“Projecto da Loja IKEA de Coimbra”
(Estudo Prévio)
IKEA PORTUGAL – MÓVEIS E DECORAÇÃO, LDA

Comissão de Avaliação

Janeiro de 2014

Alçado sul/ Alçado poente

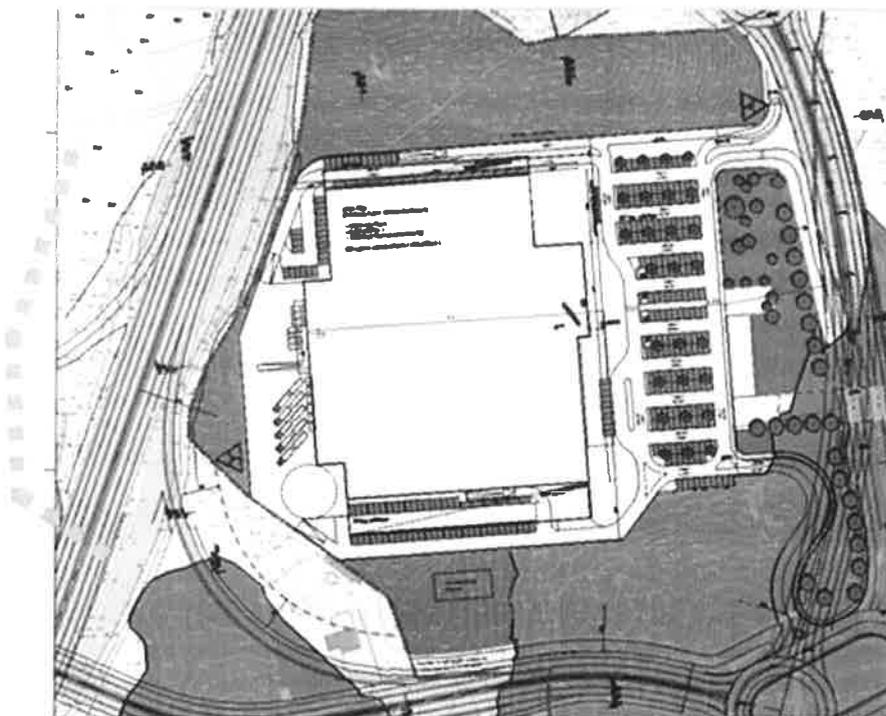
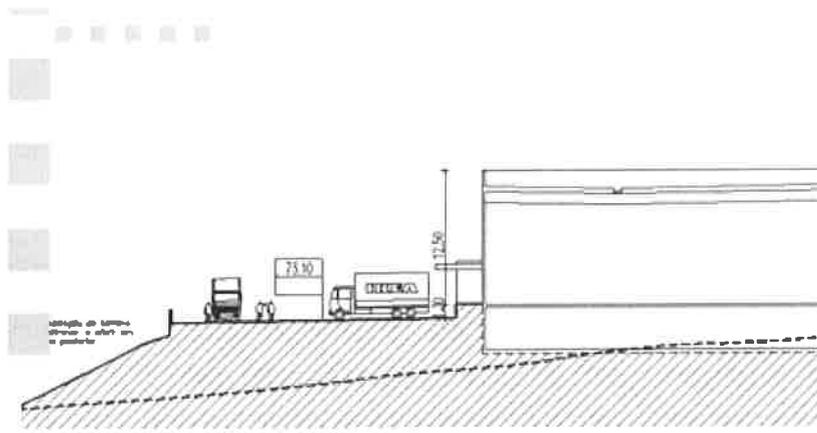
No que se refere ao alçado lateral/poente, a representação gráfica (perfis paralelos aos alçados) não nos dá o real impacto da edificação já que a planimetria não permite avaliar o afastamento progressivo da edificação face à via e em função da relação oblíqua entre as duas, o que consideramos de todo o modo um fator positivo já que evita que a edificação se apresente sempre na sua real grandeza relativamente ao observador que circula naquela via.

Não obstante, somos da opinião que, para quem circula de automóvel no IC 2 a edificação surge-nos de relance mas com grande impacto devido à sua situação altimétrica (a uma cota mais elevada 8m) e da proximidade do cimo do talude.

Neste caso há a considerar o facto de se tratar de uma zona de cargas e descargas com a afluência de veículos de grande porte e de provável visibilidade a partir do IC2 e da margem oposta da Estrada.

Por outro lado, é de salientar que na margem oposta do IC2 existe uma área residencial com edifícios de habitação coletiva com importantes enfiamentos visuais estáticos para nascente pelo que a visibilidade da edificação (implantada, proeminentemente no cimo do talude) também implica um impacte significativo.

Assim, considera-se que, a adoção de uma solução que mitigasse esta questão e que passaria por uma translação da implantação para nascente em cerca de 5 m, por exemplo, afastando o edifício do coroamento do talude, permitiria, não só reduzir o impacte visual como igualmente viabilizar a introdução de uma faixa permeável onde poderá ser criada uma cortina arbórea de médio porte com alguma densidade, 'tapando' o edifício e igualmente, interagindo com a área verde existente.

Esta medida implicará reduzir em cerca de 10% (5 m) a largura da frente verde prevista entre o estacionamento e a avenida Bonifácio que consideramos tolerável em face dos benefícios introduzidos no quadrante poente.

1. O alçado lateral / poente deverá sofrer uma translação da implantação para nascente em cerca de 5 m, por exemplo, afastando o edifício do coroamento do talude, viabilizando a introdução de uma faixa permeável onde poderá ser criada uma cortina arbórea de médio porte com alguma densidade, ‘tapando’ o edifício e igualmente, interagindo com a área verde existente.

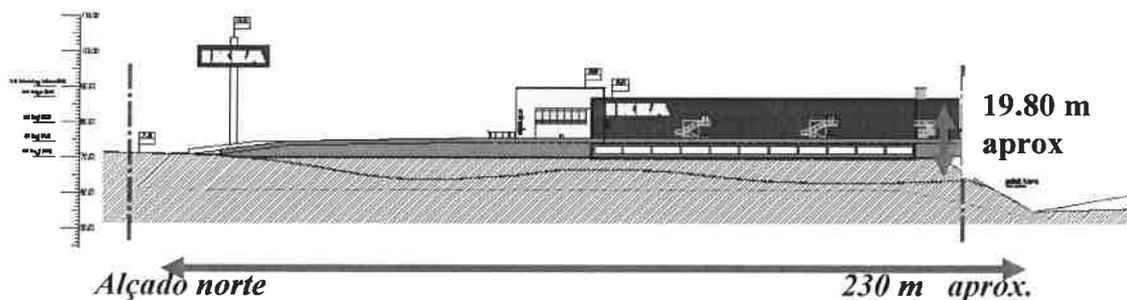
Relativamente ao alçado norte, a criação da já referida plataforma de nível, gerará uma descontinuidade no relevo natural em forma de vale, presentemente existente.

É criado um talude de desenho suave e naturalizado, contudo, não evita que este alçado possua uma grande exposição ao quadrante norte, com cerca de 230 m, designadamente a partir da rotunda próxima do posto de abastecimento de combustível, tanto mais que ainda é criado um embasamento ao edifício

(ainda que em plano avançado 14.5 m relativamente ao restante edifício) motivado pelo 'destapar' da cave destinada ao estacionamento, representada a cor cinza.

Na inevitabilidade da sua existência, deverá ser acautelada a sua leitura com a introdução de um material de embasamento que possibilite agarrar melhor a edificação ao terreno (por exemplo, pelas suas características materiais e cromáticas, (pedra da região – calcário/pedra do bordalo, por exemplo). Sugere-se, ainda que seja feita uma transição de cotas de terreno de nascente para poente e de sul para norte, de modo a reduzir a extensão de 230 m de embasamento/muro.

Terreno com frente para a Av. José Bonifácio - Imagens extraídas do sitio da internet "Google earth"

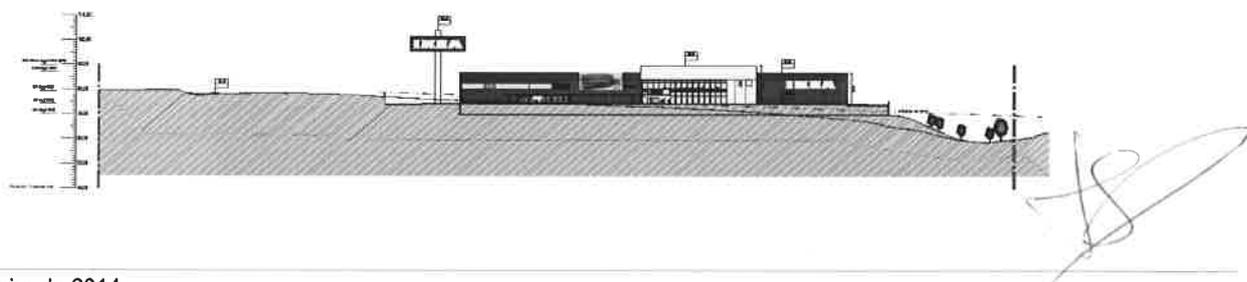
Quanto ao alçado principal/nascente, esta fachada possuirá uma importante interação entre o edifício e o peão enquanto utilizador. Por outro lado irá relacionar-se ainda que indiretamente com a zona residencial a norte da Avenida José Bonifácio, de acordo com o zonamento definido no PDM.

A criação de uma faixa arborizada com cerca de 35 a 40 m de largura entre a área de estacionamento exterior e aquela Avenida, permitirá 'isolar' visualmente o edifício a este quadrante, pelo que a visibilidade maior será para quem se dirigirá ao interior do recinto e entrar na edificação.

Não obstante ser visível o anúncio da entrada principal através da introdução de um volume de cor contrastante (amarelo) e com uma maior superfície envidraçada, consideramos que, em face da inserção (em parte) da edificação em área de "Zonas residenciais – R2.5", deverá existir um maior cuidado no estudo deste alçado de modo a dotá-lo de maior qualidade formal, incluindo a solução plástica e o tipo de revestimento. (Painéis de superfície plana) no lugar da tradicional chapa ondulada.

3. O alçado principal deverá ser dotado de maior qualidade formal, incluindo a solução plástica e o tipo de revestimento. (Painéis de superfície plana) no lugar da tradicional chapa ondulada.
